ベースマンM12アルミレール仕様変更のお知らせ

この度 ベースマンM12向けアルミレールが仕様変更となりましたので、

新型のM12アルミレール

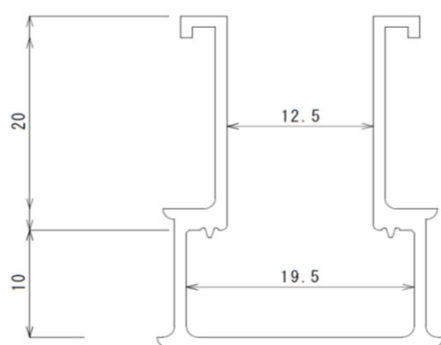
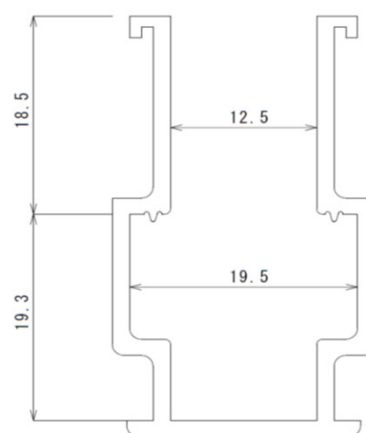
ベースマンM12向けアルミレールは専用のレールを使っておりましたが、

この度、エコ楽ブロックなどと同じアルミレールに統一する事になりました。

付属 M12×50 B.N.W

アルミレールの引き抜き力
1.98t

付属 M12×40 B.N.W

アルミレールの引き抜き力
1.98t

注意1, 新型M12アルミレールは、ボルトの下向き施工は出来ません。

注意2, 付属ボルトの首下長さが変更になります。 従来品 M12×40mmボルト 新レール M12×50mmボルト
